<b>ZMĚNOVÝ LIST pro změny dle § 222 odst. 4 ZZVZ</b>		
	<b>Název stavby:</b>	Rekonstrukce západního vstupního prostranství do areálu Kamencového jezera z ulice Přemyslova a městské pláže, ev.č. d202200327	
	<b>Číslo Změnového listu:</b>	ZL 1	
	<b>Číslo SO/PS:</b>	SO 05	
<b>Název stavebního objektu/provozního souboru:</b>	VEŘEJNÉ OSVĚTLENÍ		
<b>Objednatel:</b>	STAUTÁRNÍ MĚSTO CHOMUTOV	<b>Zhotovitel:</b>	Společnost Kamencové jezero – Přemyslova
<b>Předmět změny:</b>	Nová napojovací lampa VO na městské pláži		
<b>Iniciátor změny:</b>	Zhotovitel/Objednatel		
<b>Popis změny:</b> (popis předmětu změny, specifikace, zda jde o změny položek, kvality, rozměrů, termínů či dodatečné/neprovedené práce a zdůvodnění pro zařazení do patřičného odstavce § 222 nebo § 100)	<b>Zdůvodnění změny:</b> V ZDS bylo navrženo napojit nové vedení VO na městské pláži ze stávající lampy, která měla být ponechána. Za účelem sjednocení typu svítidel v řešeném území bude dle požadavku Objednatele stávající lampa VO vyměněna za novou. Tím dojde ke sjednocení typu lamp a svítidel VO v rekonstruované části městské pláže. Stávající lampa VO nemá žádné číslo, je ale vyznačena v PD situace změny v příloze.  <b>Nové řeše

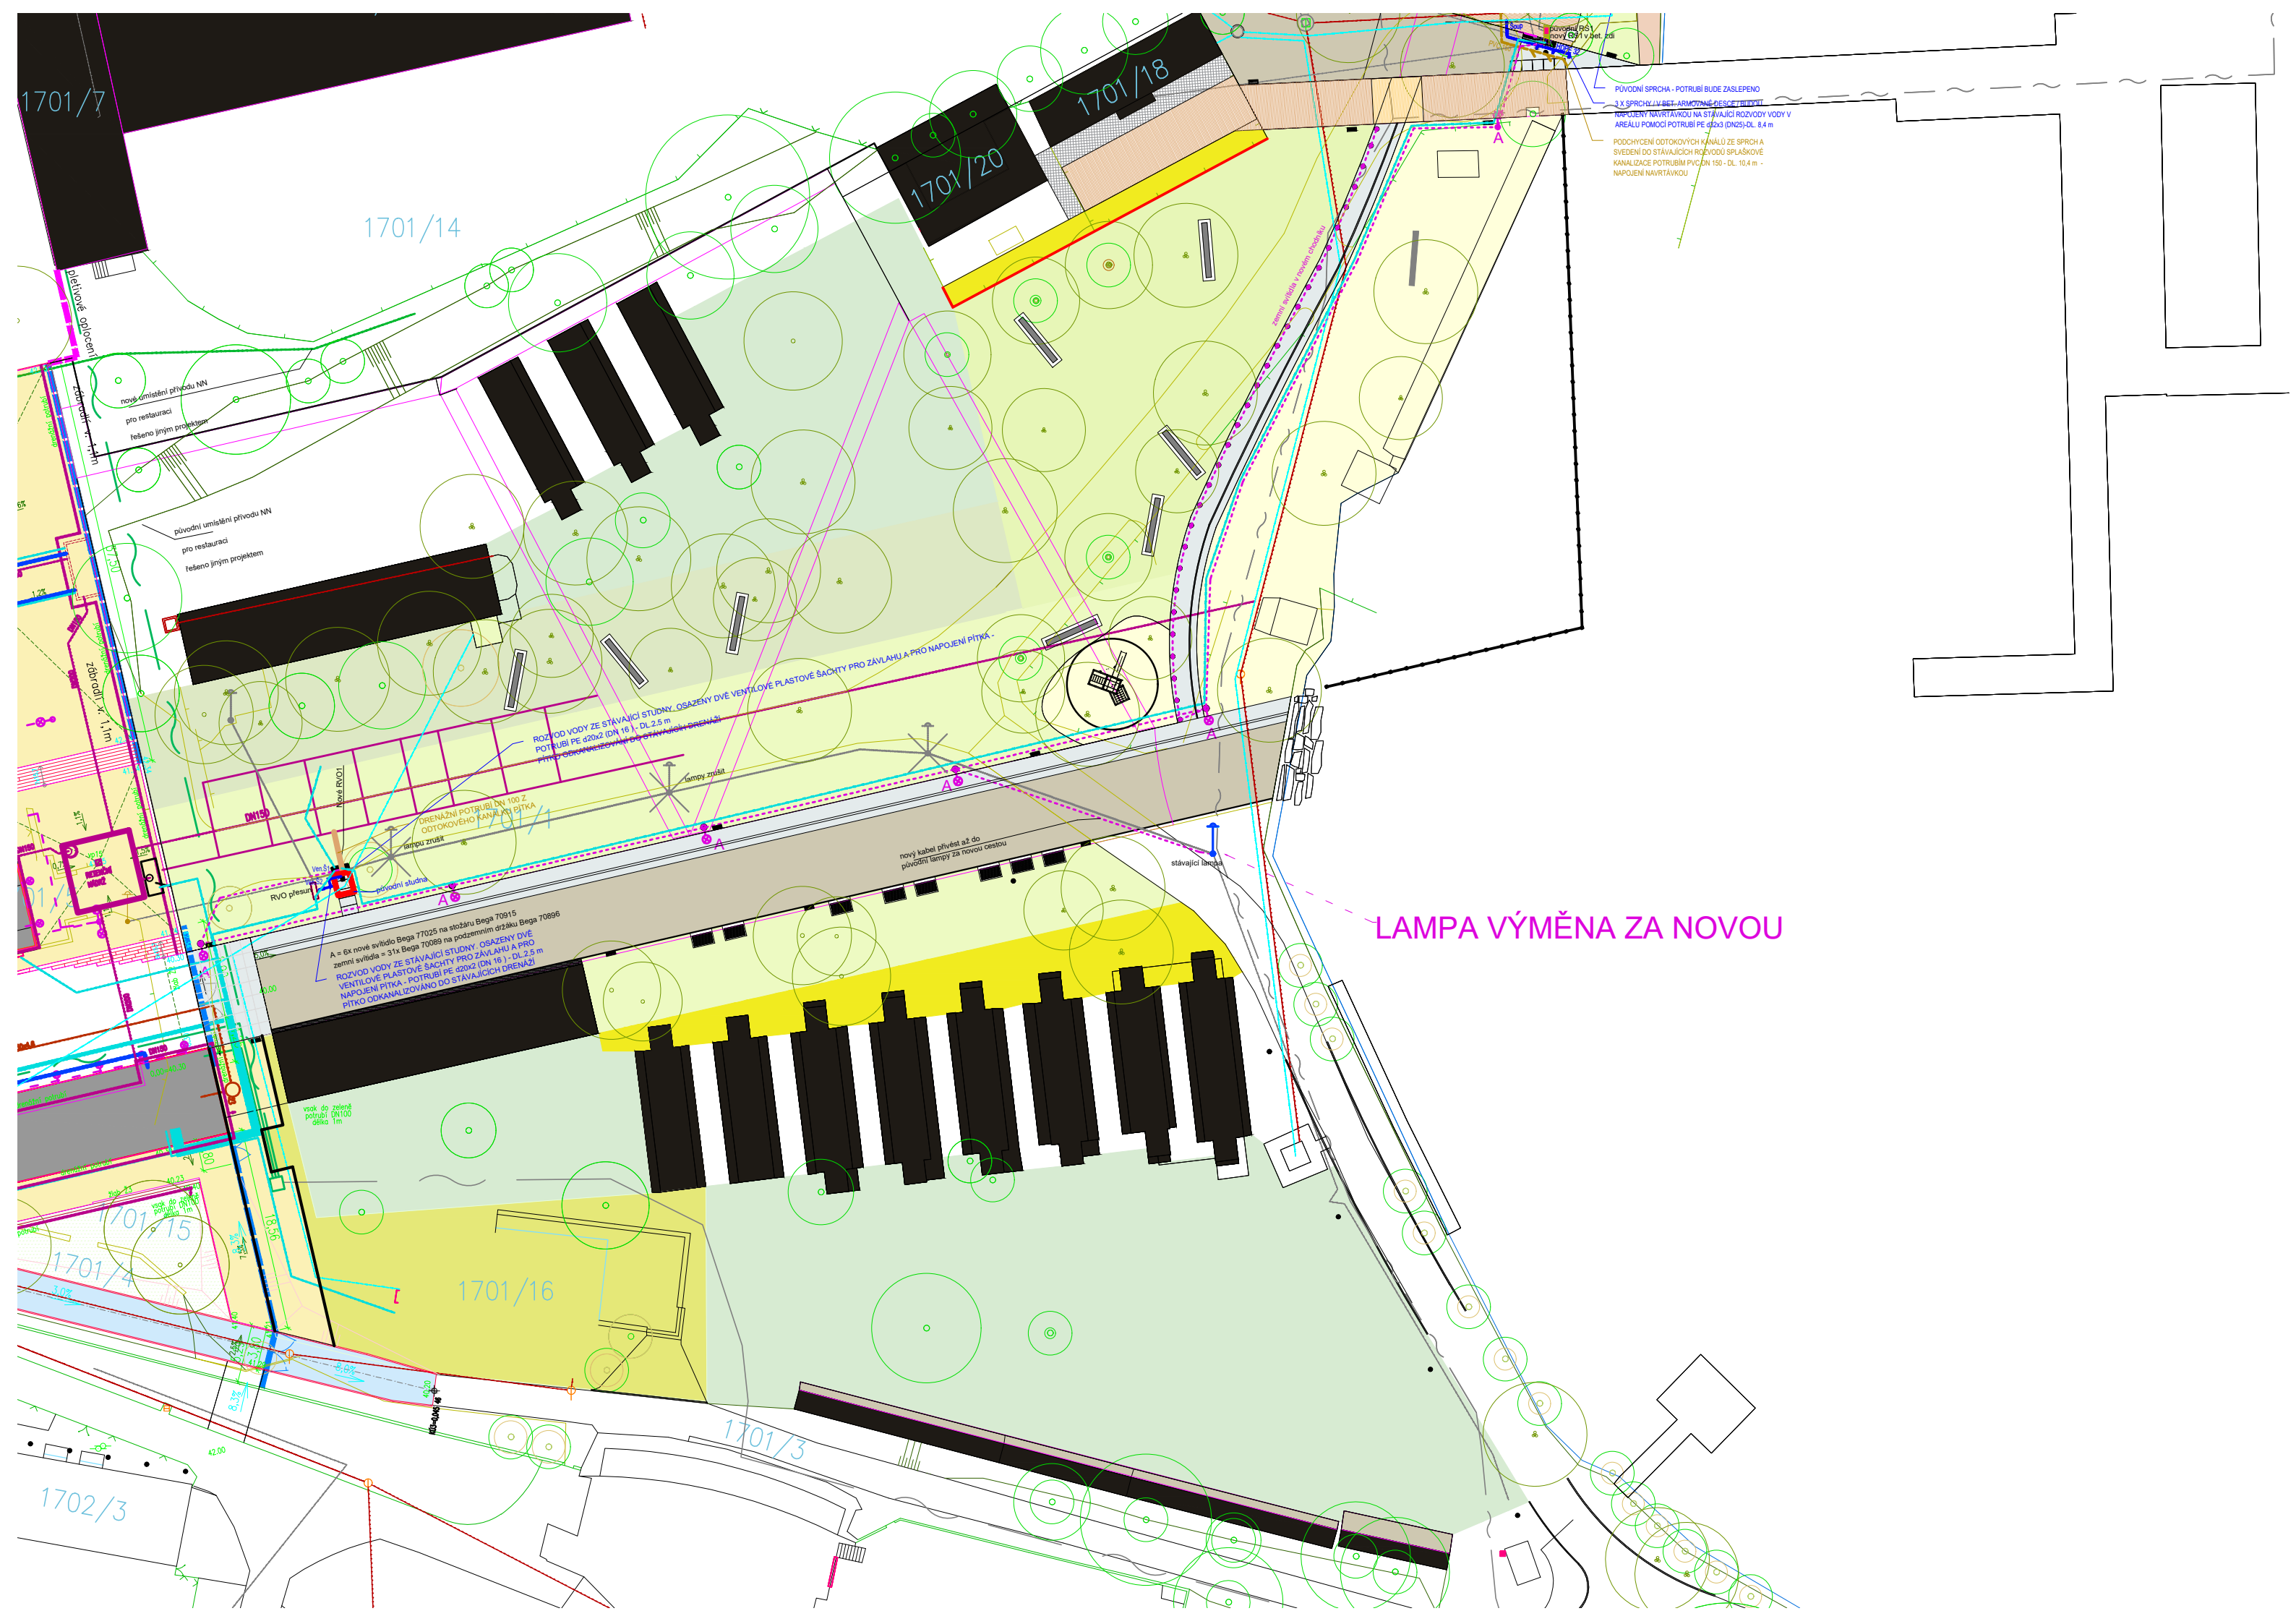
Dle požadavku Objednatele se stávající napojovací lampa veřejného osvětlení demontuje a osadí se nová lampa VO. Požadavek výměny stávající napojovací lampy byl řešen na KD.

- Demontáž stávající lampy VO
- Zemní práce obnažení kabelů, výkop jámy pro pouzdro
- Osazení nového pouzdra pro stožár
- Osazení stožáru VO, provedení elektrovýbroje stožáru, osazení svítidla
- Napojení stožáru na kabel VO

DRENÁŽNÍ POTRUBÍ DN 100 Z  
ODTOKOVÉHO KANÁLU PITKA  
lampe zrušit

LAMPY VÝMĚNA ZA NOVOU

nový kabel přivést až do  
původní lampy za novou cestou
